Keuringsverslag van een elektrische laagspanning- en zeer lage spanningsinstallatie

NIET CONFORM

Datum keuring: 14/05/2025

Straatnaam	Mechelsesteenweg
Huisnummer	416
Busnummer	
Postcode	2500
Gemeente	LIER
Land	België

Afbeelding schakel- en verdeelbord:

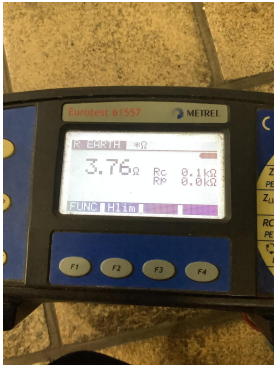
- I4.04 Bijkomende equipotentiale verbinding(en) niet verwezenlijkt. (Boek 1 Onderafdeling 5.4.4.2. en 5.1.6.2.) IJzeren goot onder bord
- I5.01 De aanduiding van de stroomkringen en/of apparatuur, aansluitklemmen, enz dient aangebracht of vervolledigd te worden. (Boek 1 Onderafdeling 3.1.3.1. en 3.1.3.3.A. en 5.1.6.1)

- I5.11 Niet gebruikte invoeringen van het verdeelbord zijn niet correct of onvoldoende afgedicht. (Boek 1 Afdeling 5.1.4. en 4.2.2.3.) DIN openingen
- I5.13 Metalen behuizing van het verdeelbord (Klasse 1) is niet geaard. (Boek 1 Onderafdeling 4.2.3.2. en 5.4.4.2.)

- I8.08 De geleiders van het type VOB moeten in daarvoor bestemde buizen, kabelgoten geïnstalleerd worden. (Boek 1 Onderafdeling 5.2.9.3. en 5.2.9.6.)
- I8.09 Bij aansluiting van meeraderige geleiders dient men aangepaste adereindhulzen te gebruiken. In bord (Boek 1 Onderafdeling 5.2.6.1. en 1.4.1.2.)
